Предмет: Замена болта комплекта Apache™
Wide Track (WT)

No. 2010-4

Год	Модель	Номер модели	Серийный номер
2010	Apache Track kit (WT)	715 001 086	C 0001 по 0487
		715 001 087	C 0001 по 0094

ПОКАЗАНА ЛЕВАЯ СТОРОНА

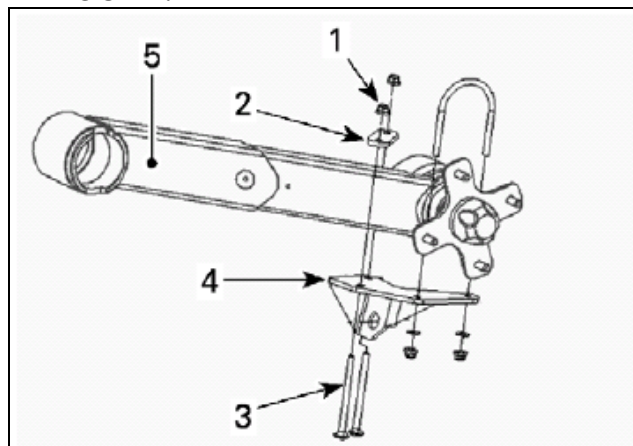
На упомянутых выше комплектах Apache был установлен болт с не тем классом прочности. Болт нужно заменить болтом с необходимым классом прочности. В экстремальных условиях эксплуатации болт с не тем классом прочности может сломаться. В таком случае, рычаг, препятствующий вращению, перестает выполнять свои функции и гусеничный привод получает свободу вращения, что может привести к повреждению мотовездехода.

1. Поднимите заднюю часть мотовездехода и надежно закрепите в поднятом положении.
2. Окрутите самоконтрящуюся гайку с эластичным кольцом, снимите удерживающую пластину и извлеките болты с квадратным подголовком из поворотного рычага.
3. Отложите болты в сторону, их нужно будет вернуть в Технический отдел РОСАН.

1. (4) Самоконтрящаяся гайка с эластичным кольцом M8-1.25
 2. Удерживающая пластина
 3. (2) Болт с квадратным подголовком M8-1.25x100
 4. Нижняя скоба левого поворотного рычага
 5. Левый поворотный рычаг
4. Установите новые болты M8-1.25x100 (класс 8), удерживающую пластину и самоконтрящиеся гайки M8-1.25.

Номер по каталогу	Описание		Кол-во
715 500 347	Болт комплекта Apache WT	M8-1.25x100 Болт с квадратным подголовком (класс 8)	4
		M8-1.25 Самоконтрящаяся гайка с эластичным кольцом	4

5. Затяните самоконтрящиеся гайки M8-1.25 моментом $24 \text{ Н}\cdot\text{м} \pm 4 \text{ Н}\cdot\text{м}$.
6. Опустите заднюю часть мотовездехода.
